N° de dossier : 247479.000043

Le 17 mars 2023

Objet : Commentaires de Kildair Service ULC sur la version provisoire des lignes directrices et les plans de participation publique du projet de terminal portuaire Sorel-Tracy

1. The project under review

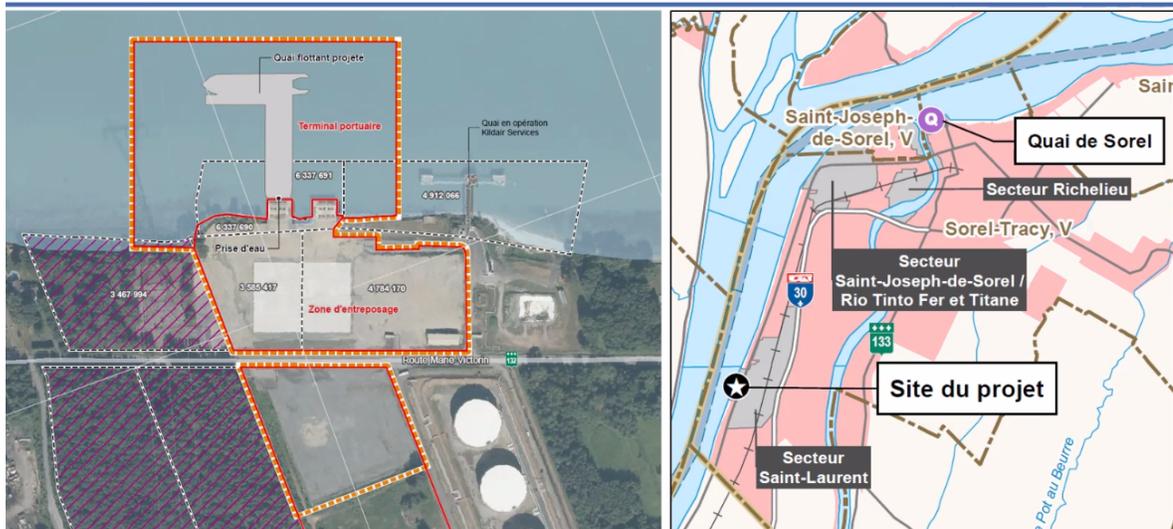
1. Il est ressorti des documents consultés ainsi que des séances de consultations publiques que le temps moyen que chaque navire passera au quai, n'est pas précisé par QSL. Il serait important de savoir combien de temps que les navires passent au quai, car leur amarrage et le temps au quai pourraient affecter la capacité des navires qui utilisent le quai de Kildair de manœuvrer;
2. Le projet qui a été présenté entre autres le 28 février indique au pointillé rouge un dépassement du projet de QSL sur la superficie du bail hydrique de Kildair. Monsieur Olivier Rochette avait répondu lors de cette séance de consultation que ça devrait être révisé car ce schéma ne reflète pas nécessairement l'évolution du projet.

3. Nous comprenons que le quai serait plus long de 10 mètres que ce qui était initialement prévu.
4. Les simulations de manœuvre effectuées par le CESH ne prennent pas en compte ce câblage ou l'extension du quai.

Des précisions additionnelles en rapport avec l'amarrage de navires (en particulier le câblage) sont nécessaires pour savoir quel impact ça pourrait avoir sur les navires qui utilisent le quai de Kildair.

En particulier, l'impact de l'amarrage des navires au quai proposé et de leur câblage sur la capacité de manœuvrer des navires qui accostent au quai de Kildair ou qui en sortent avec au soutien des nouvelles simulations qui prennent en compte les nouvelles variables.
